図1-2-31 連続晶析装置の研究開発

(4) 再処理の技術開発課題へのコメント

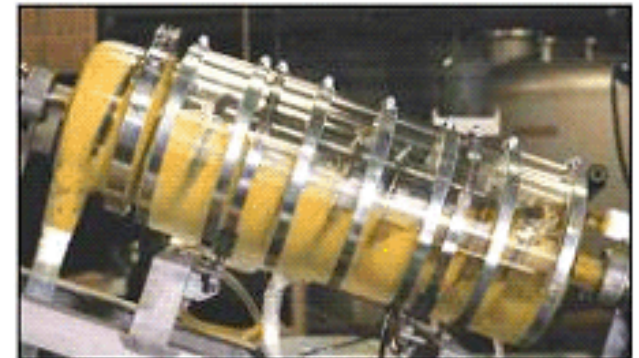
これまでに、小規模ではあるがホット試験を行い、プルトニウムの挙動、FPの挙動の確認が行われている。しかし、革新的な技術であり、今後、さらに溶液から固体を析出する非均質プロセスとしてTRU、FP挙動に係わる基礎的なデータの充実、ウラン回収率の安定性、制御性などに関する検討を行うことが必要であると考え（図1-2-31参照）。

晶析法は固相と液相が共存するプロセスであるが、固相と液相が共存する場合には機器の規模が大きくなるとプロセス内で不均一性の問題が顕在化する可能性が高い。このため、大型機器を用いて基礎的なデータの拡充を図るなど、機器の大型化に配慮した研究開発が必要であると考え。また、①ヨウ化パラジウム、モリブデン酸ジルコニウムなど溶液条件の変化により固相を生成する化学種が与える影響、②ウラン濃度の上昇に伴う配管閉塞の懸念、などを考慮した機器開発が必要であり、その有効性を確認するためには、実際の使用済燃料を用いた工学規模での試験を行うことが必要であると考え。

図1-2-32 遠心抽出器の研究開発

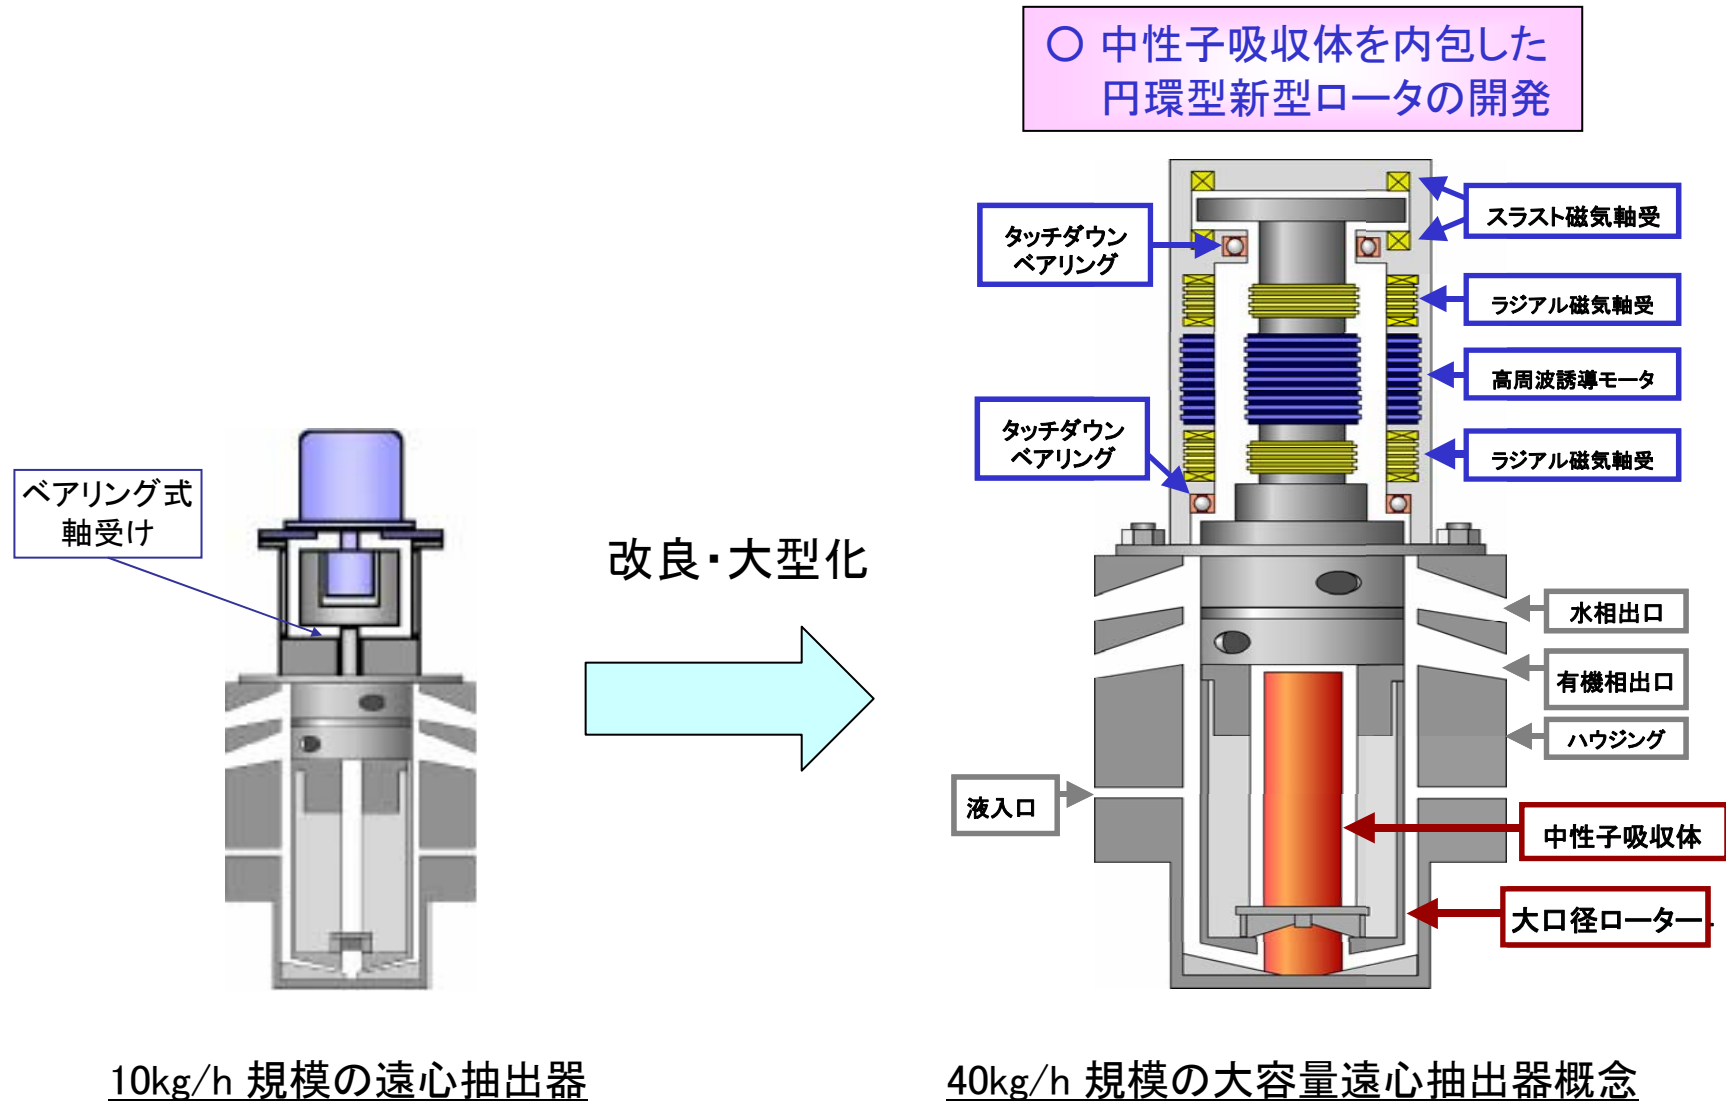
既に、ロータ部の直径が 8cm 相当の遠心抽出器による試験が行われている。さらに遠心抽出器を大型化する場合を想定し、安全性の観点からロータ部の内側に中性子吸収体を挿入することが提案されている。しかし、吸い込み部分の形状はノウハウが多い部分であり、ロータ部の内側に中性子吸収体を挿入した場合に生じる吸い込み部分への影響については、慎重な検討を行うことが必要であると考え（図 1-2-3 2 参照）。

「FS フェーズⅡ報告書」には特段の記載がないが、工学的には、遠心抽出器の前段の工程から十分に溶解されていない残渣（不溶解性スラッジ）が混じって流れ込んでくることが懸念される。このため、不溶解性スラッジへの対応に関し、今後十分な検討を行うことが必要であると考え。

図1-2-33 抽出クロマトグラフィ装置の研究開発

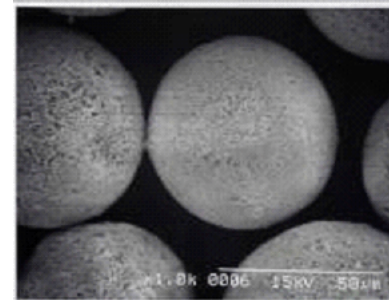
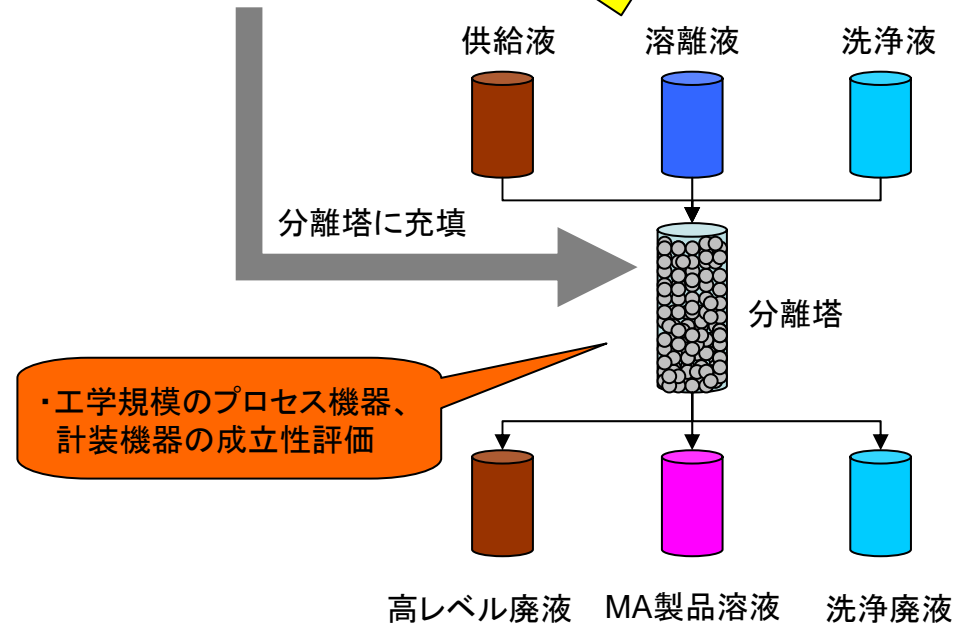
溶媒抽出法と比べて抽出クロマトグラフィ法では利用する溶媒の量が少ないことから廃溶媒発生量の低減効果などが期待できると考えられ、これの導入を目指して研究開発を行うことは妥当と考える。しかし、抽出剤に関しては CMPO 抽出剤以外の使用も考えられ、より環境適合性や経済性などに優れた抽出剤の研究開発を行い、比較検討を行うことが必要であると考え（図 1-2-3 3 参照）。また、抽出剤を

担持する材料や抽出剤溶出対策に関する検討が必要であると考え。さらに、クロマトグラフィ装置は分析設備としては実績があるものの、分離のための工業用大型施設としての実績はないことから、工業用大型施設として必要とされる要件を満足できる設計について、今後とも検討が必要であると考え。

図1-2-34 将来の軽水炉使用済燃料の再処理への
従来型 PUREX 法の適用と先進湿式法の適用の比較

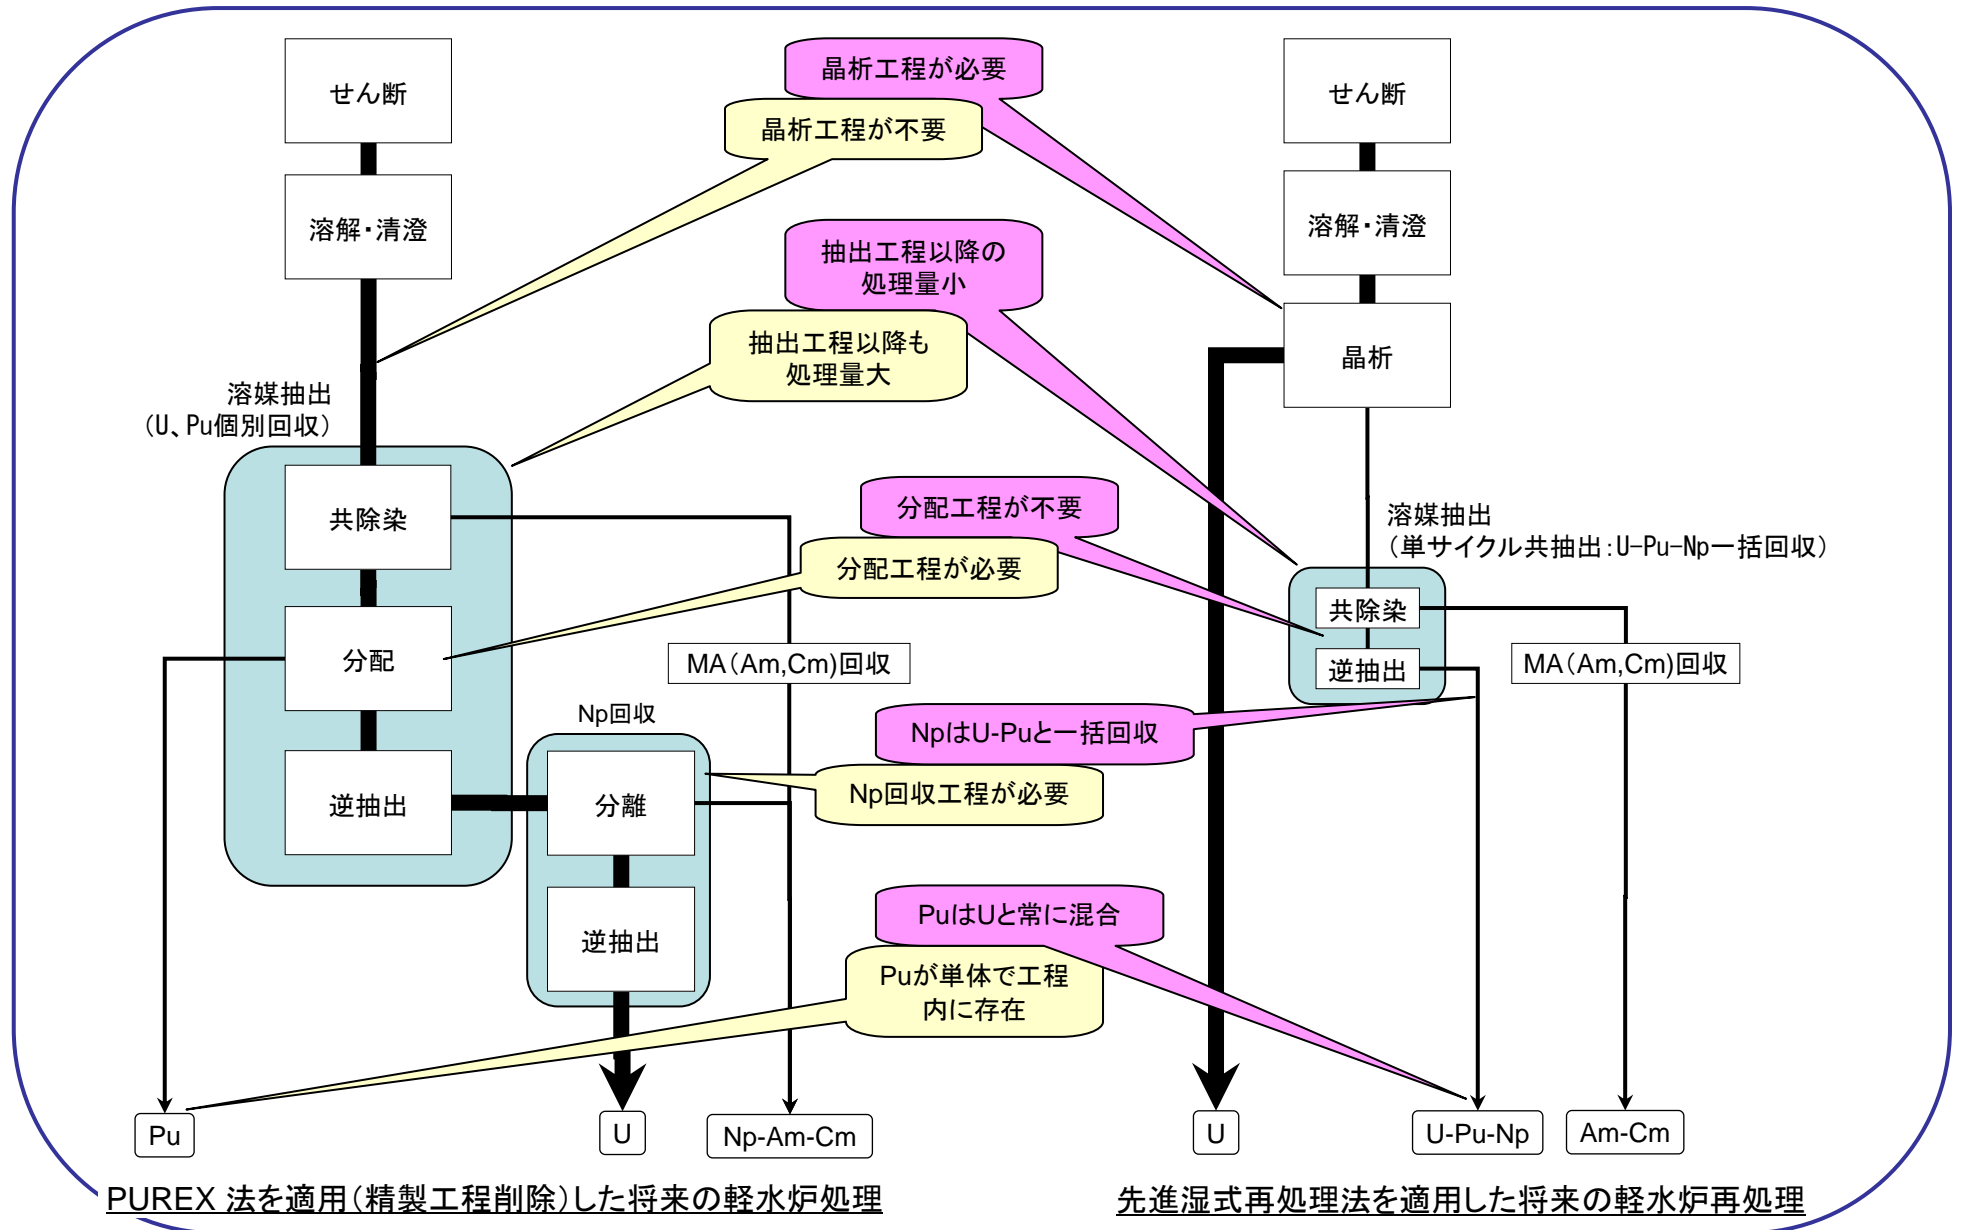
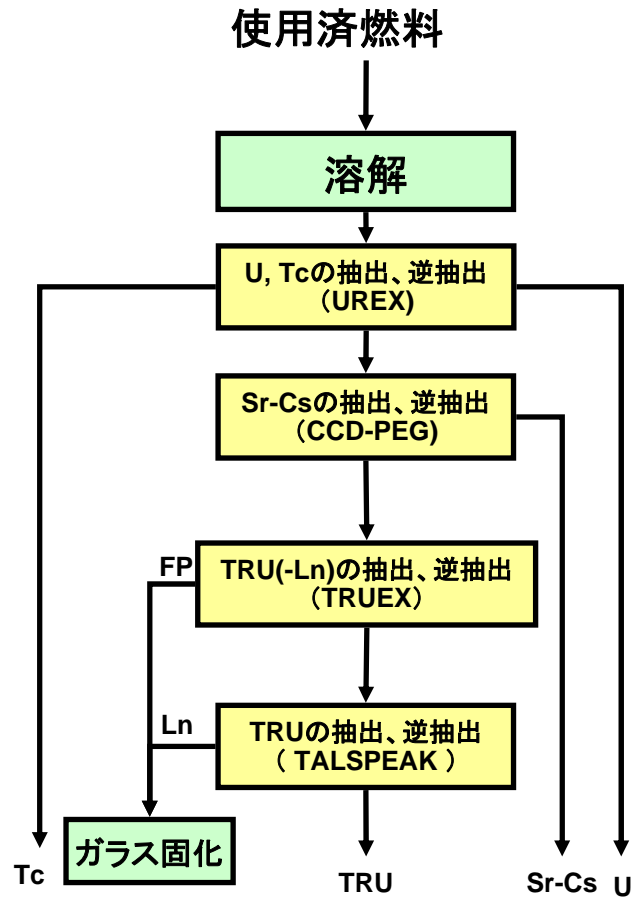
晶析法で回収されたウランには、FPやTRUの一部が多く含まれ（「低除染」と呼ばれている。）、このため放出される放射線量や発熱量が多く、取り扱いがこれまでより困難になることから、回収ウランの貯蔵にも配慮が必要になる。このため、晶析法を将来の軽水炉燃料再処理に採用する場合には、軽水炉燃料再処理からの大量の回収ウランについて、その除染係数をどの程度とすべきかなど検討が必要と考える。また、回収ウランの除染係数を設計要求として設定するにあたっては、軽水炉サイクルを含む燃料サイクル全体を視野に入れて評価することが必要であると考え（図1-2-34参照）。

なお、米国が将来の再処理工程として検討している UREX 法（溶媒抽出法の一つ）では、回収ウランの除染係数について、回収ウランの処分をも見据え、低レベル放射性廃棄物と同等の処分が可能な放射能レベルに設定することを検討していると言われている（表1-2-7参照）。回収ウランの除染係数の妥当性については、我が国と米国ではウラン資源に対する考え方が異なり、技術的側面からのみで判断すべきではないと考える。軽水炉燃料からの回収ウランの活用方法に関する議論などが必要であり、これに基づき設計要求の見直しが要請される可能性があることに留意すべきと考える。
